## 改善箇所説明図

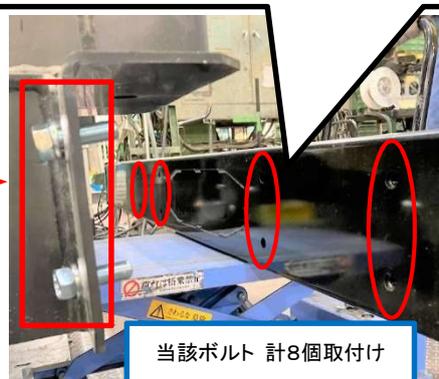
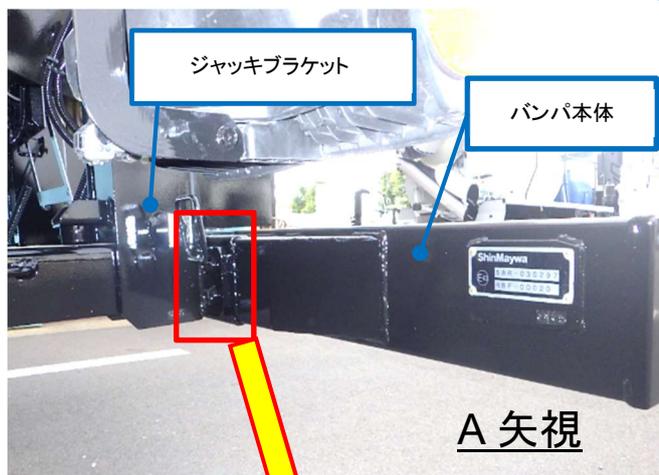
申請諸元と異なるボルト取付け  
【改善前】

脱着装置付コンテナ専用車に装着した突入防止装置のバンパ本体とジャッキブラケットを締結しているボルトについて、作業指示が不十分だったため、強度区分の低いものを使用していることにより、強度要件を満足できないおそれがある。

申請諸元通りのボルト取付け  
【改善後】

全車両、該当箇所のボルトを正規品へ交換する。
